**Европейская экономическая комиссия**

**Рабочая группа по перевозкам
скоропортящихся пищевых продуктов**

Предложение по поправкам к СПС:**предложения, по которым еще не приняты решения****Определение понятия автономности транспортных
средств с учетом технологий смешанных источников****Передано правительством Франции****Пересмотр***Резюме*

Существо предложения: Это предложение имеет целью дать определение понятия автономности транспортного средства на основе собственного источника холодопроизводительности.

Autonomie d'un engin - Exemple

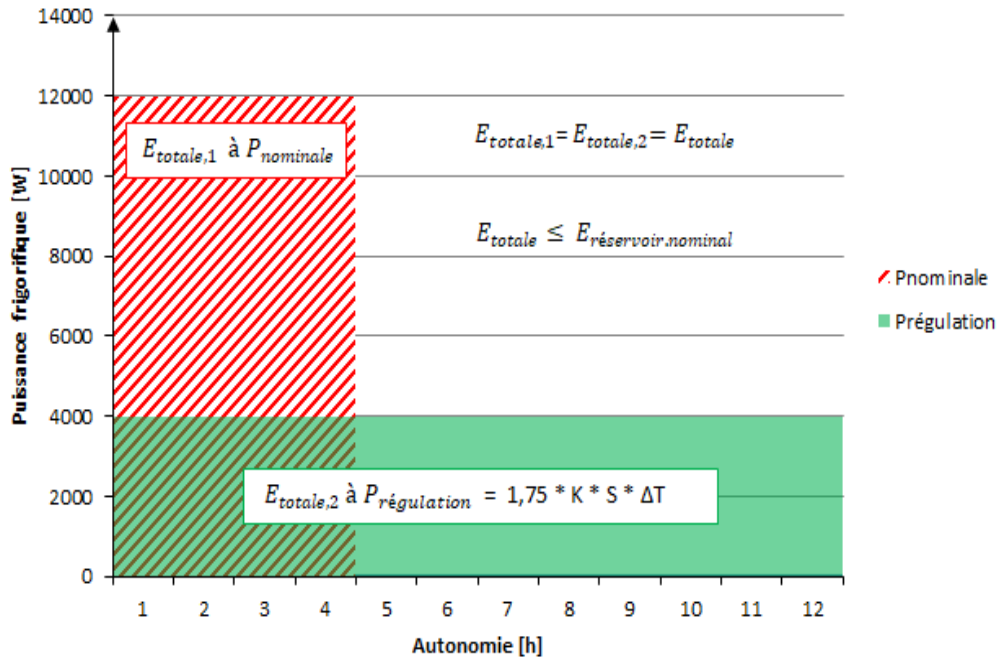
Незначительным временем зарядки считается любая операция продолжительностью менее 20 минут, которая позволяет довести запас энергии в энергоаккумуляторе, остаток которой не превышает одной четверти его номинальной емкости, до максимума.

Транспортное средство должно отвечать следующим предписаниям:

$$t_0: E_{\text{емкость}, t_0} \leq \frac{1}{4} * E_{\text{номинальная.емкость}}$$

$$t_1: E_{\text{емкость}, t_1} = E_{\text{номинальная.емкость}}$$

$$\Delta t = t_1 - t_0 < 20,$$

Autonomie d'un engin - Exemple

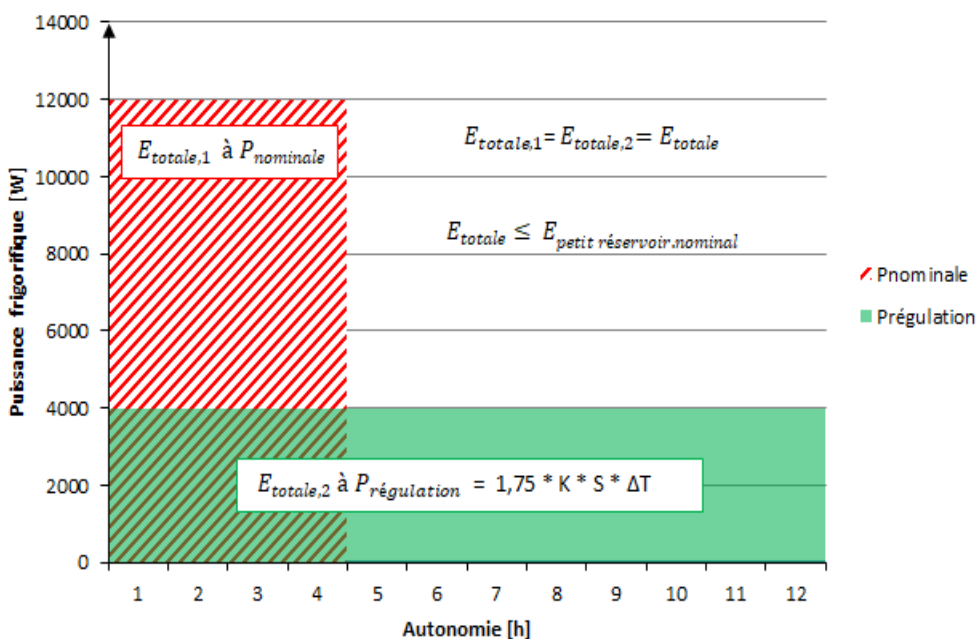
Незначительным временем зарядки считается любая операция продолжительностью менее 45 минут, которая позволяет довести запас энергии в энергоаккумуляторе не

менее чем до половины максимального запаса энергии, который может храниться в таком аккумуляторе.

Транспортное средство должно отвечать следующим предписаниям:

$$t_0: 0 \leq E_{\text{емкость},t_0} \leq \frac{1}{2} * E_{\text{номинальная.емкость}}$$

$$t_1: E_{\text{емкость},t_1} \geq E_{\text{емкость},t_0} + \frac{1}{2} * E_{\text{номинальная.емкость}}$$

$$\Delta t = t_1 - t_0 < 45,$$
